Mission régionale d'autorité environnementale

**Avis sur le projet d'exploitation d'un parc éolien
à Sompuis (51)
porté par la société AN-AVEL-BRAZ**

Nom du pétitionnaire	Société AN-AVEL-BRAZ
Commune	Sompuis
Département	Marne (51)
Objet de la demande	Demande d'autorisation environnementale de construire et d'exploiter un parc éolien de 7 aérogénérateurs et 3 postes de livraison.
Date de saisine de l'Autorité environnementale	09/01/2026

Figure 2: La densité d'éoliennes est telle que l'organisation spatiale est illisible en raison de l'accumulation de machines

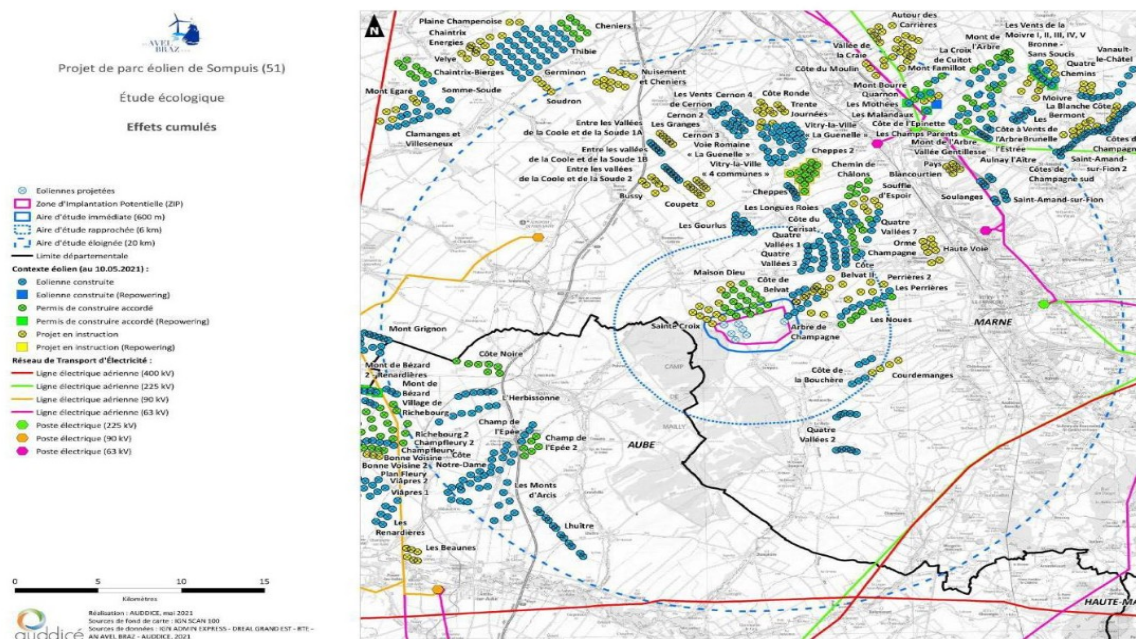
L'Ae ne partage pas une telle conclusion ; ajouter 7 éoliennes aux 79 existantes ou en cours d'instruction aura un impact direct sur les villages ou monuments situés dans l'aire d'étude (la densité d'éoliennes est telle que l'organisation spatiale est illisible en raison de l'accumulation de machines), inscrite dans l'unité paysagère de la Champagne crayeuse et caractérisée par une sensibilité paysagère particulière où toute émergence d'éoliennes est prégnante (cf. chapitre 2.2. du présent avis).

Figure 4: Couloir de migration des Chiroptères

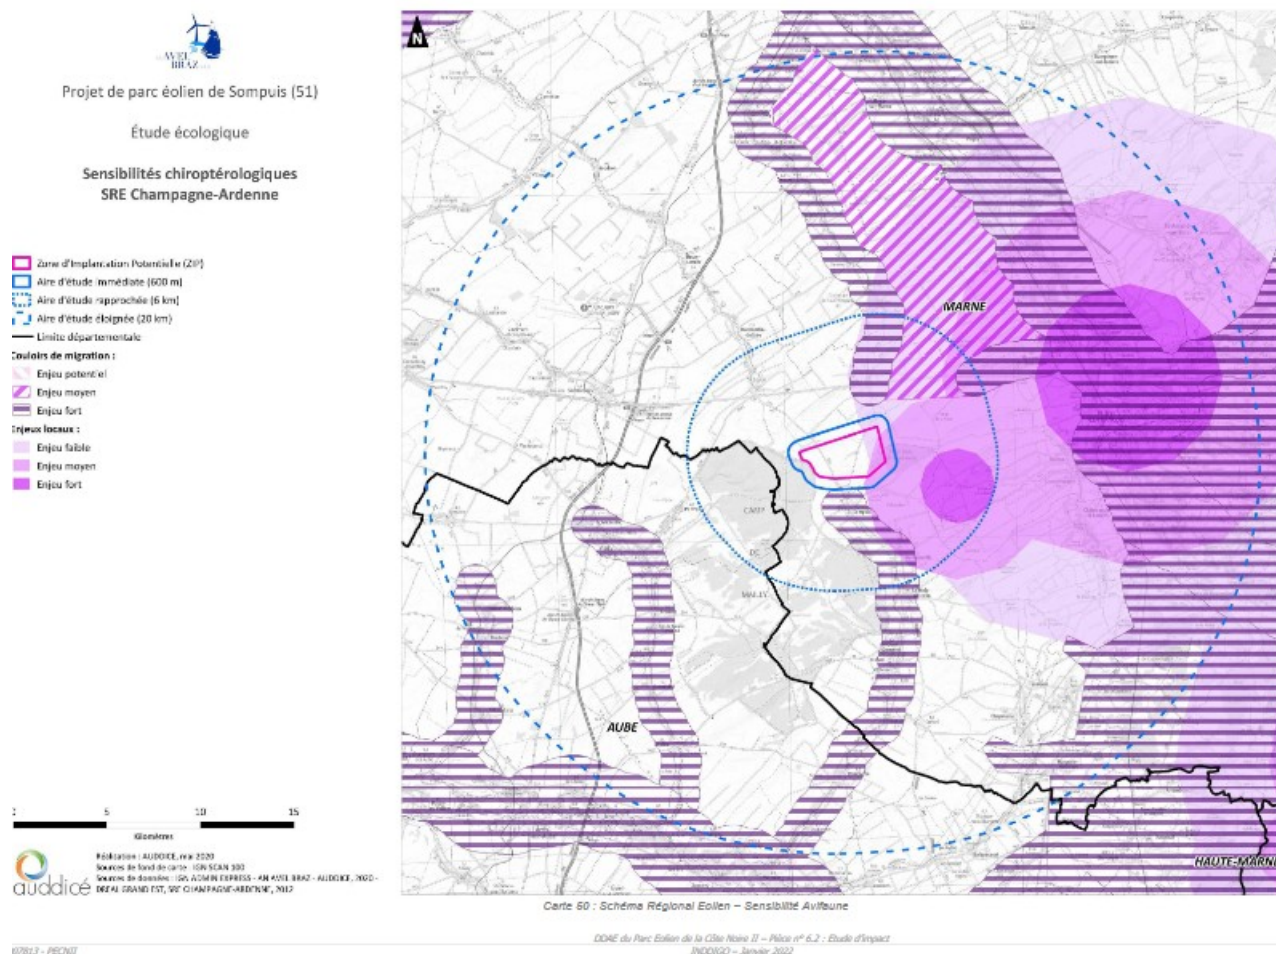
L'Ae ne partage pas cet avis. La ZIP est située sur un couloir de migration relevant d'un enjeu fort au niveau Grand est pour le Milan royal et autres rapaces. De plus, les deux lignes d'éoliennes du projet sont placées perpendiculairement à ce couloir, ce qui augmente l'effet barrière et le risque de collisions avec les oiseaux migrateurs.

L'Ae recommande au pétitionnaire de ne pas installer d'éoliennes dans les couloirs de migration .

Figure 5: Encerclement du village de Coole (gauche), et covisibilité avec l'église de Sompuis à droite

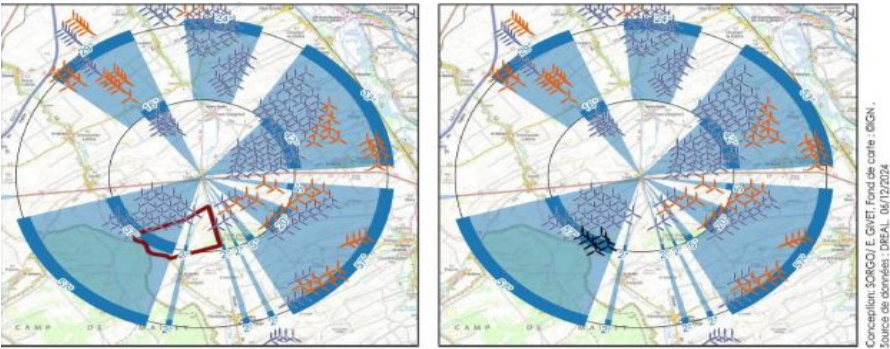
Le projet se situe dans un contexte éolien où la densité éoliennes est telle que l'organisation spatiale est illisible en raison de l'accumulation de machines. Ajouter 7 éoliennes aux 79 existantes ou en cours d'instruction aura un impact fort sur les villages de Sompuis (clocher de l'église classée au titre des monuments historiques) et de Coole.

Par ailleurs l'unité paysagère de la Champagne crayeuse est caractérisée par une sensibilité particulière où toute émergence d'éoliennes est prégnante.

Enfin la Mission Unesco a été consultée dans le cadre de ce projet, elle attire l'attention sur la densité importante de parcs éoliens sur ce secteur du territoire départemental, source d'impacts paysagers en termes d'occupation des horizons, conduisant localement à des phénomènes de saturation visuelle à proximité immédiate du vignoble des Coteaux Vitryats autant sur le versant nord que sur le versant sud de la vallée de la Marne.

Le projet en l'état est de nature à porter atteinte aux paysages et ne respecte pas dans ce sens les dispositions des articles L181-3 et L511-1 du code de l'environnement.

L'Ae recommande au pétitionnaire de solliciter l'avis de l'architecte des bâtiments de France au sujet de la covisibilité du projet avec l'église classée monument historique de la commune de Sompuis et de joindre son avis au dossier.
